Conseil économique et social

**Accord de 1958 – Examen de projets d'amendements
à des Règlements existants, proposés par le GRE**

Proposition de série 05 d'amendements au Règlement n° 10 (Compatibilité électromagnétique)

Communication du Groupe de travail de l'éclairage et de la signalisation lumineuse*

«3.2.1 Applicabilité du présent Règlement aux SEEE:

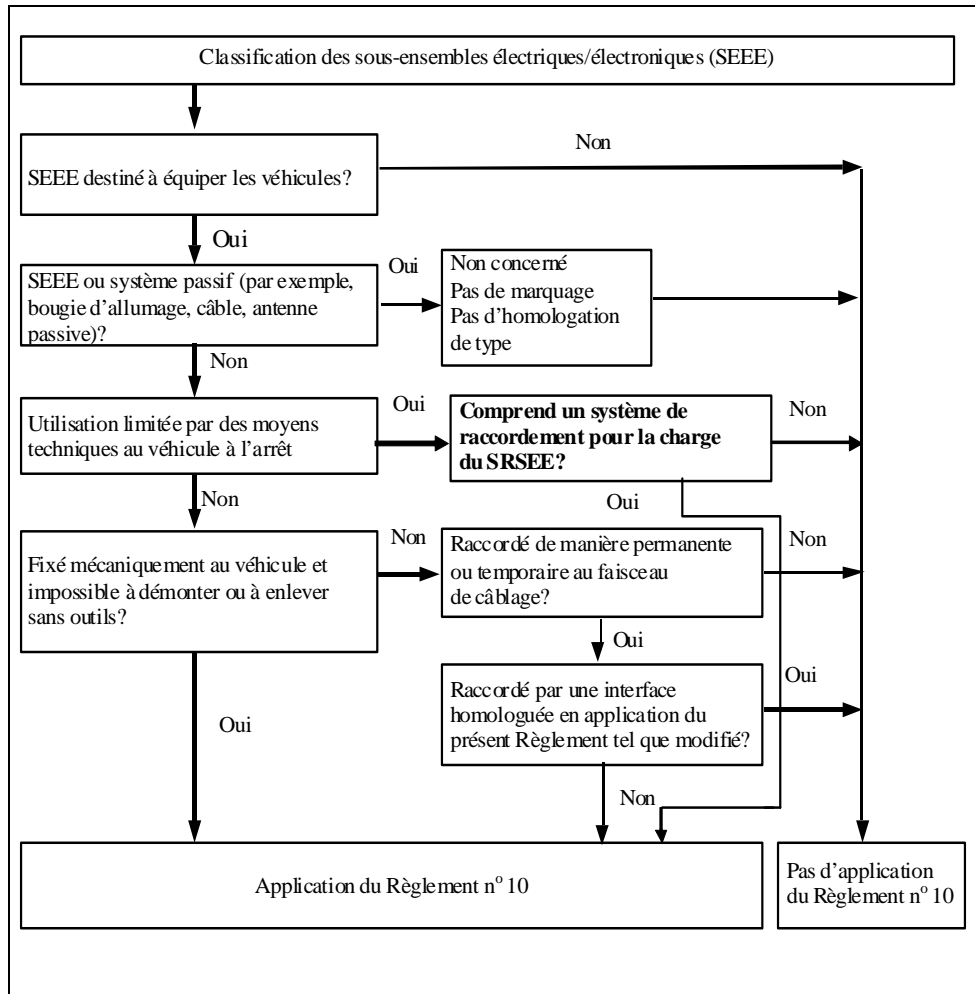
Paragraphe 3.2.1, modifier comme suit:

Réseau fictif HT

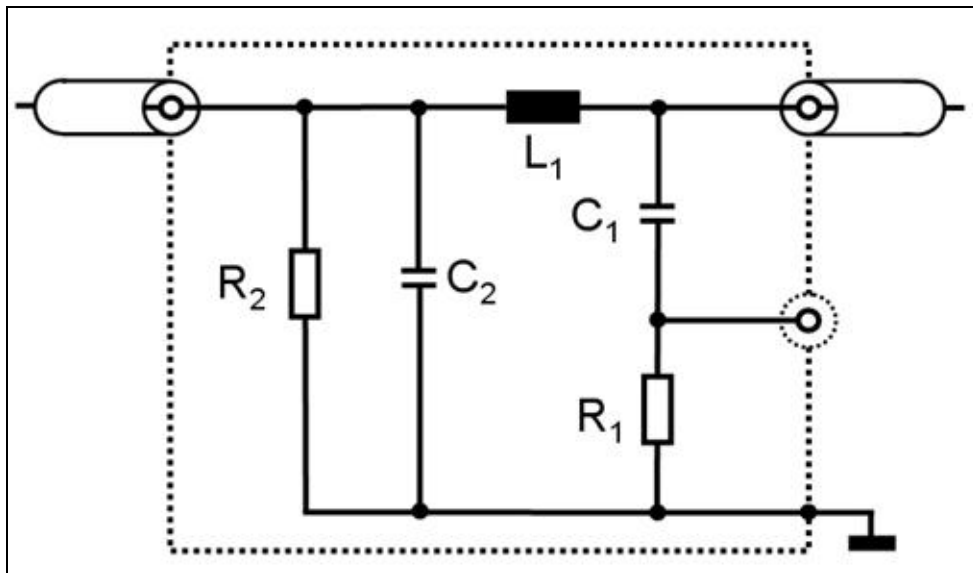
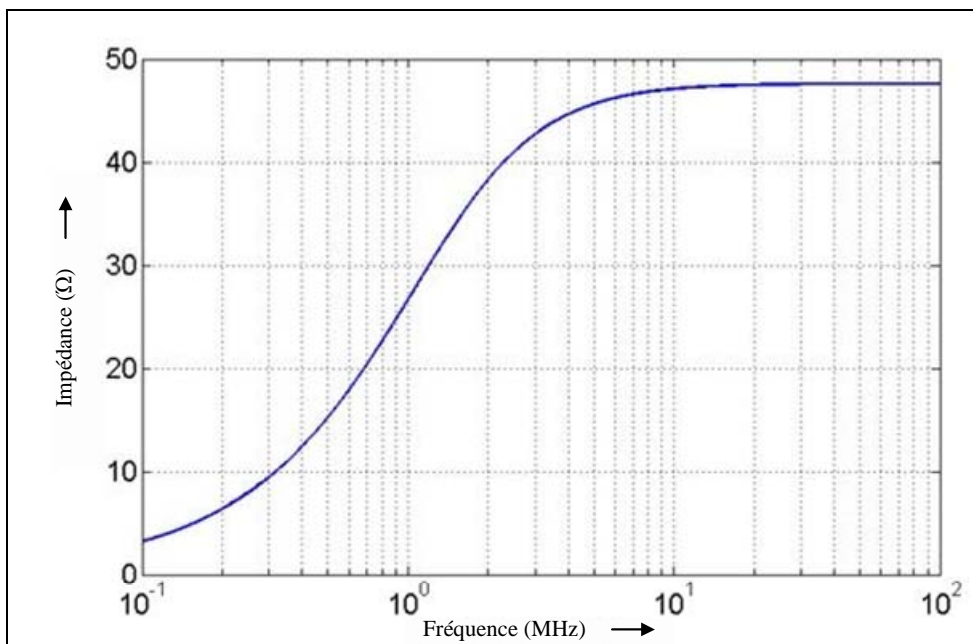
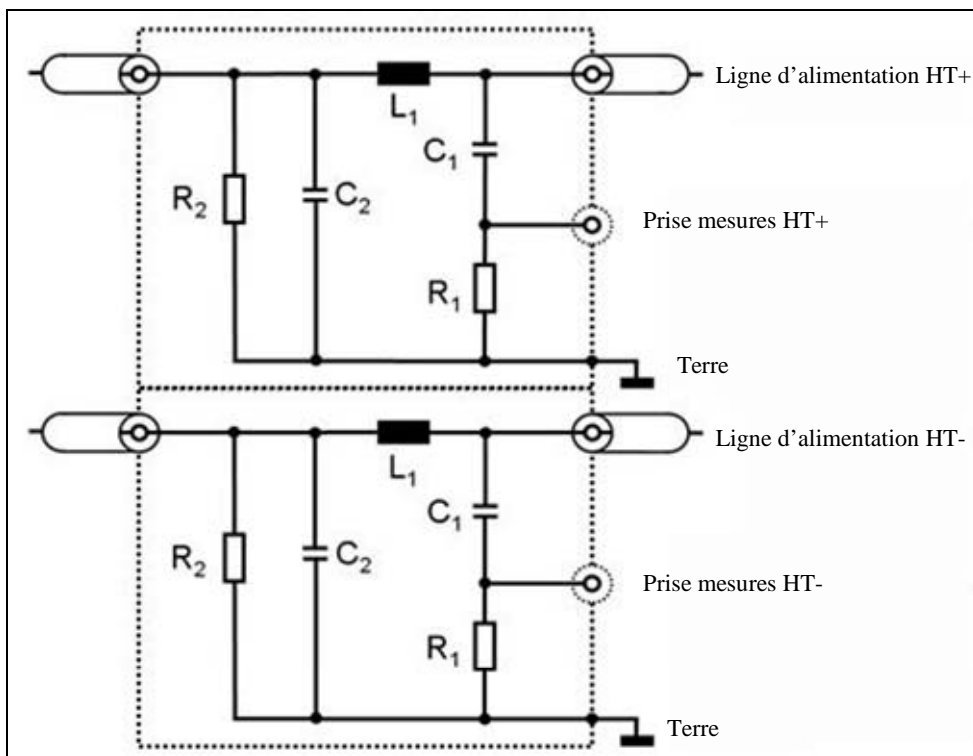
Appendice 6, modifier comme suit:

<i>Légende</i>	C_2 0,1 μF
L_1 : 5 μH	R_1 : 1 k Ω
C_1 : 0,1 μF	R_2 : 1 M Ω (décharge de C_2 jusqu'à $50 V_{dc}$ en moins de 60 s)

«Annexe 6 – Appendice

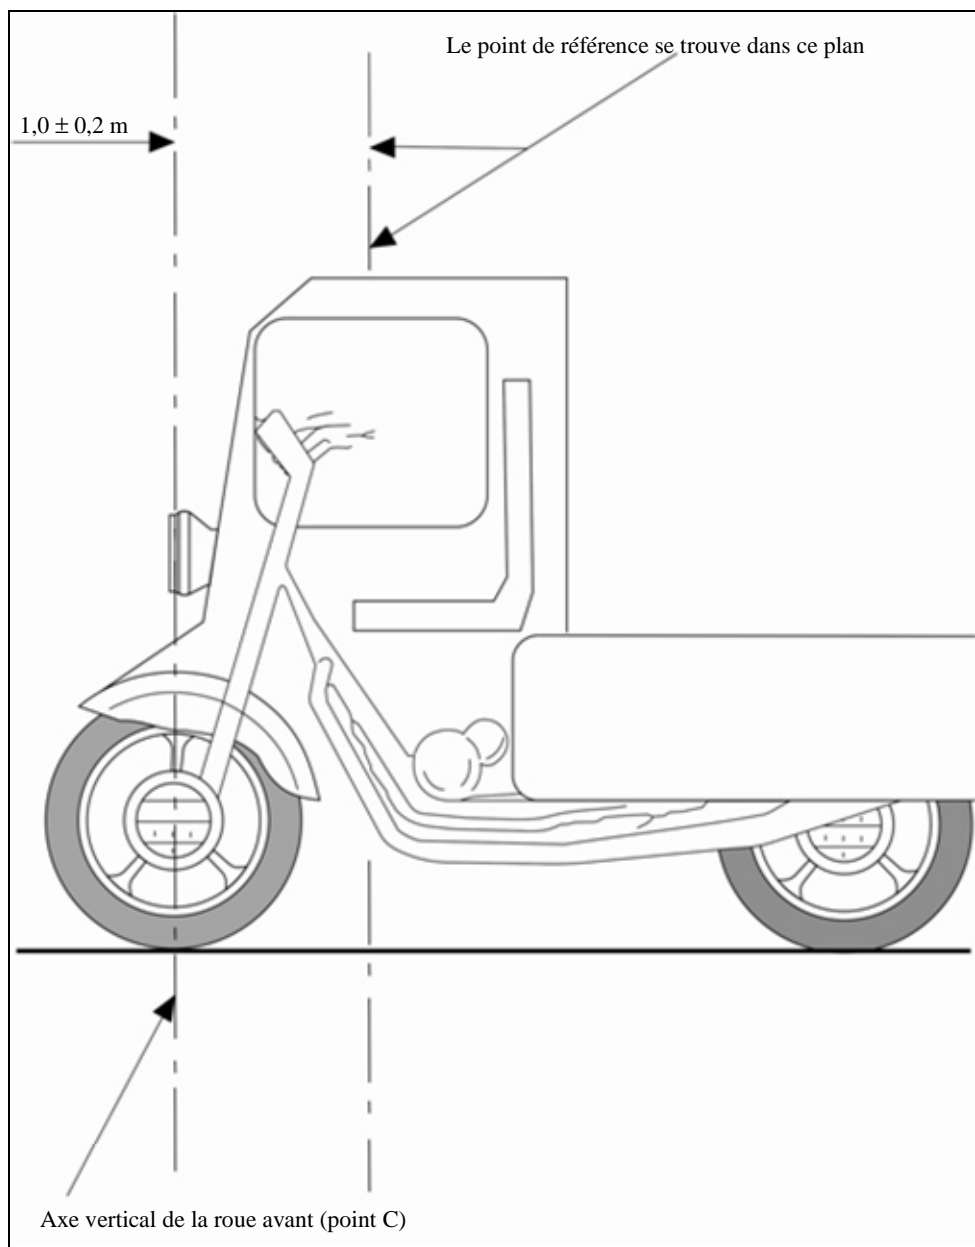
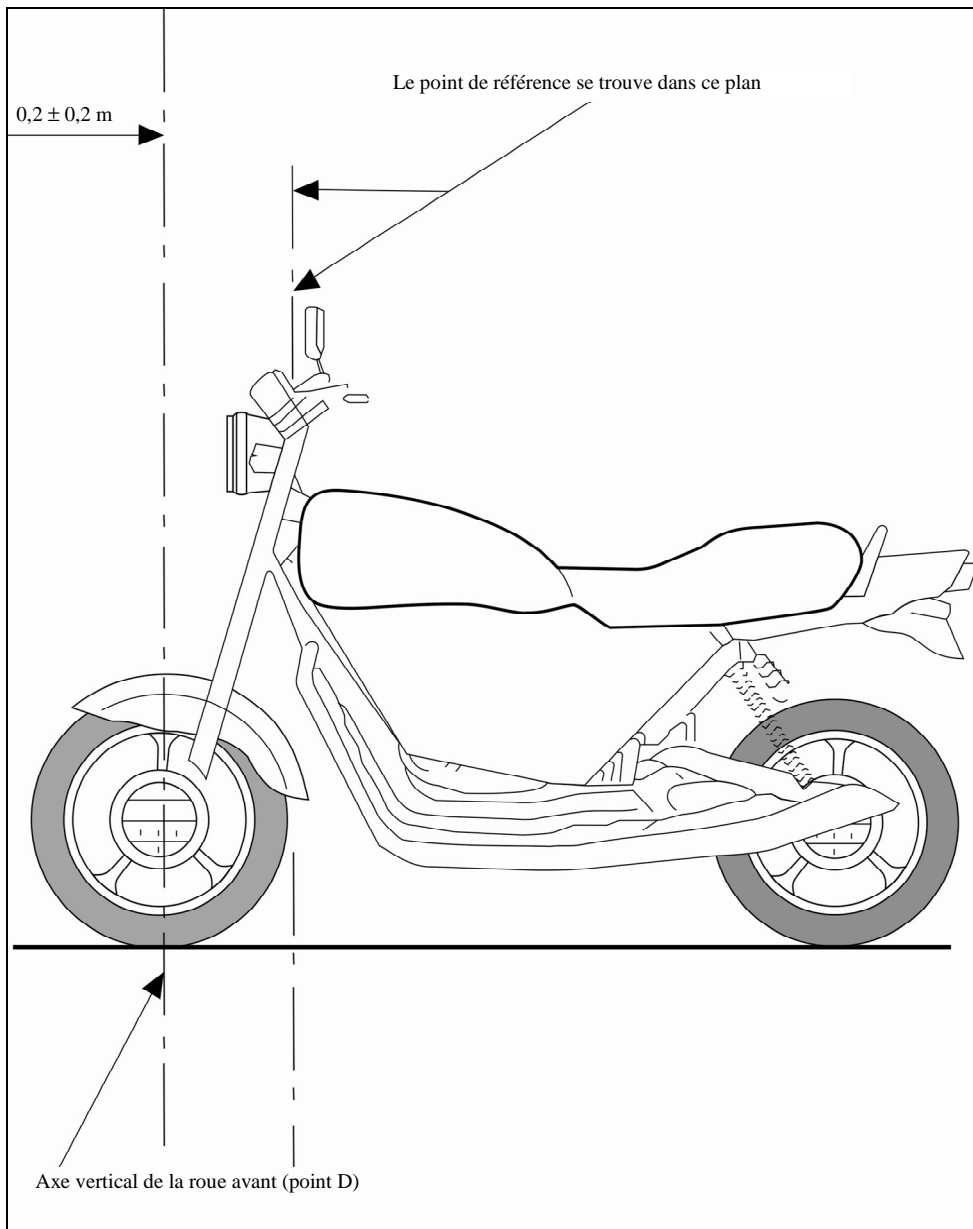
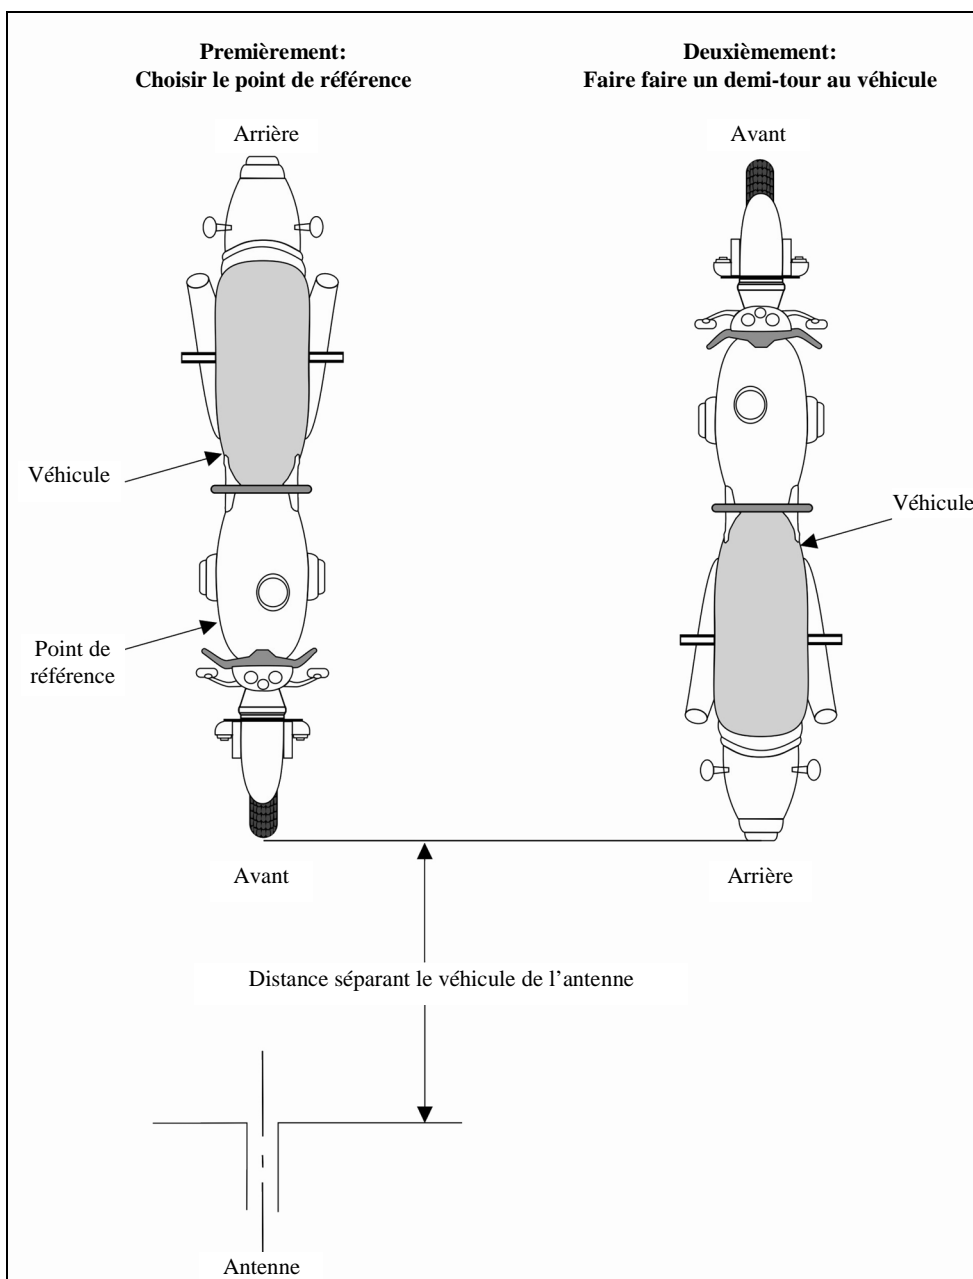
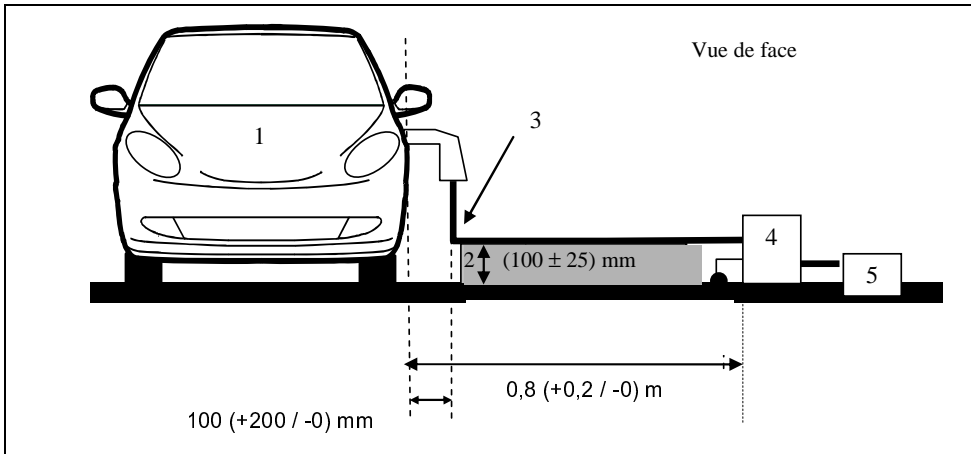
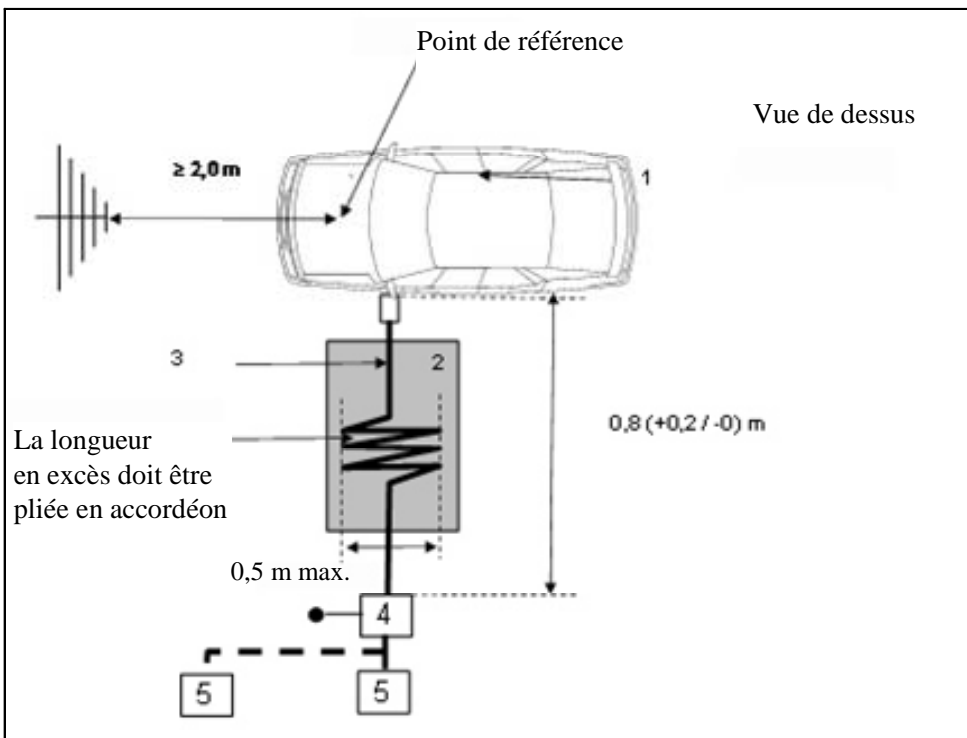
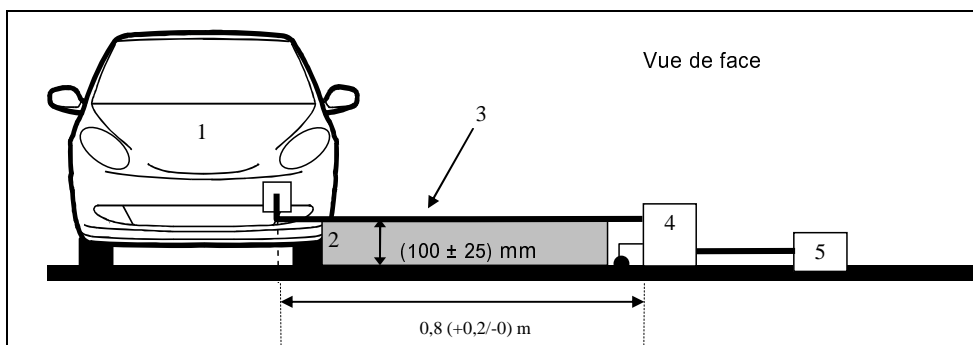
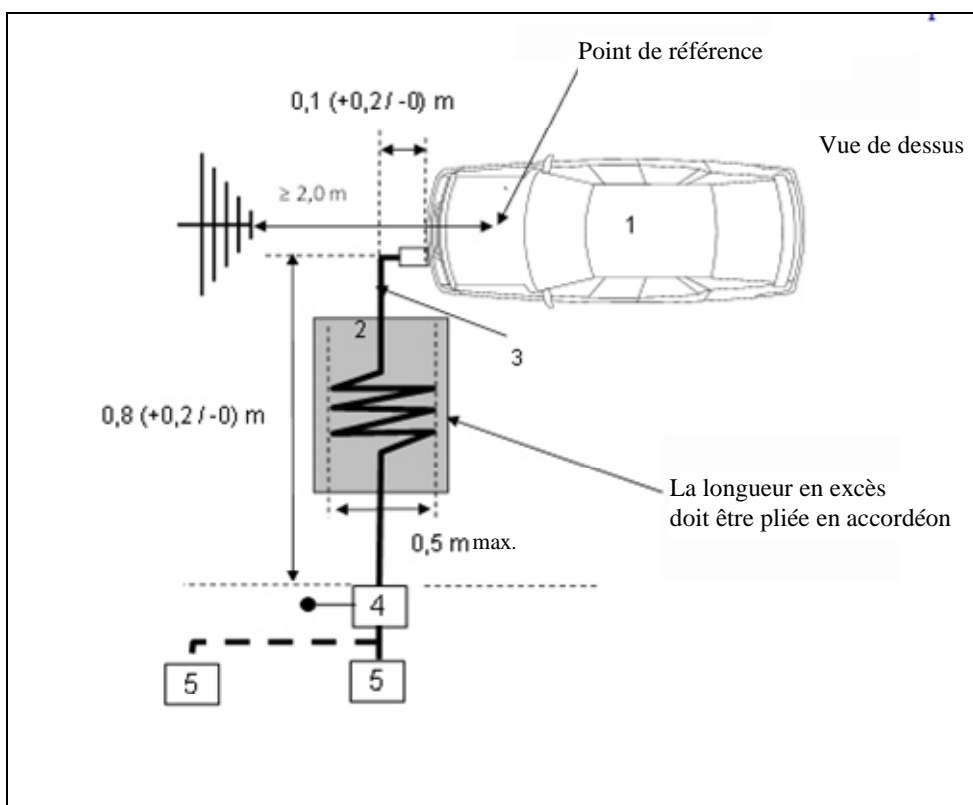
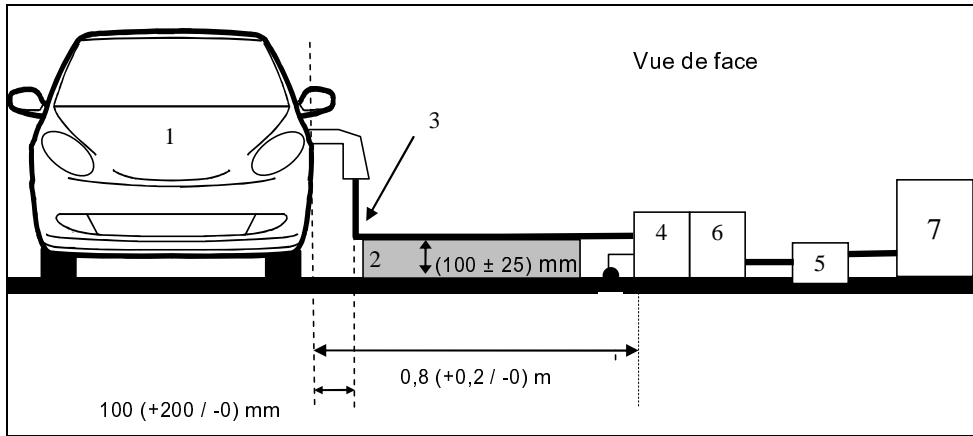
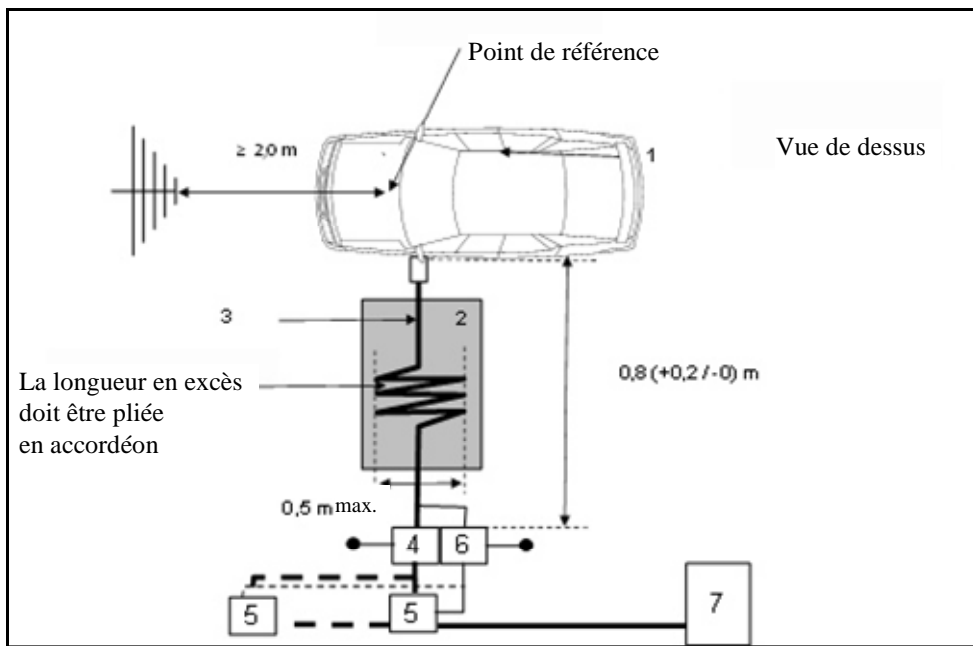
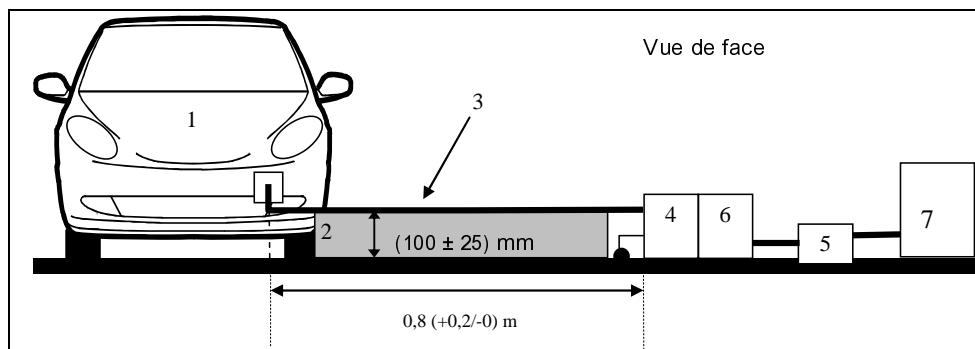
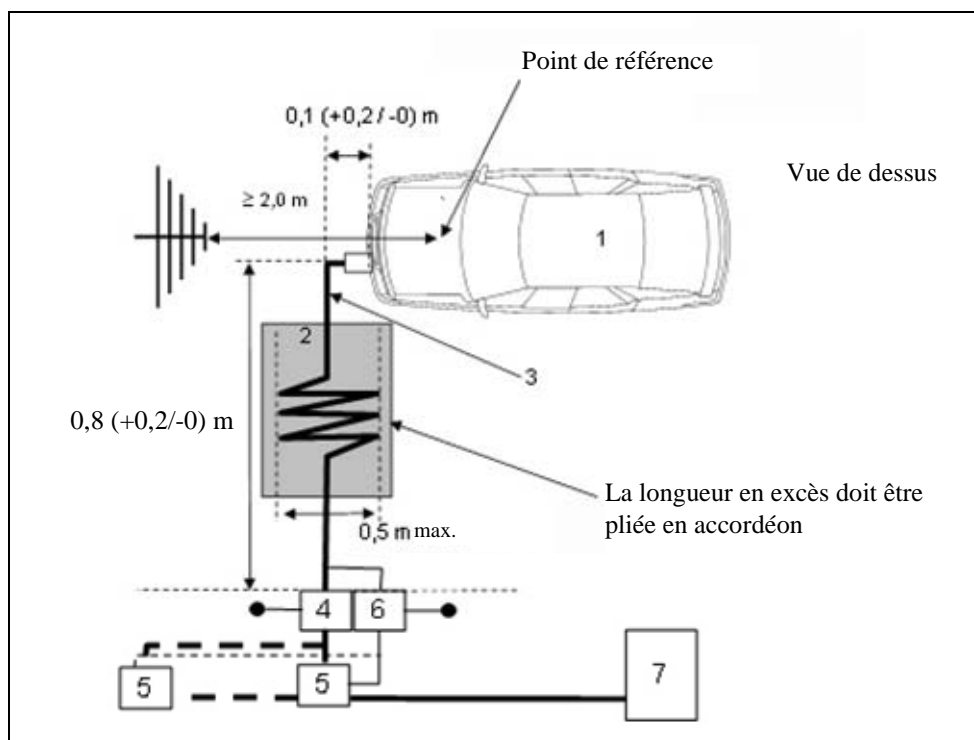
Annexe 6, appendice, modifier comme suit:
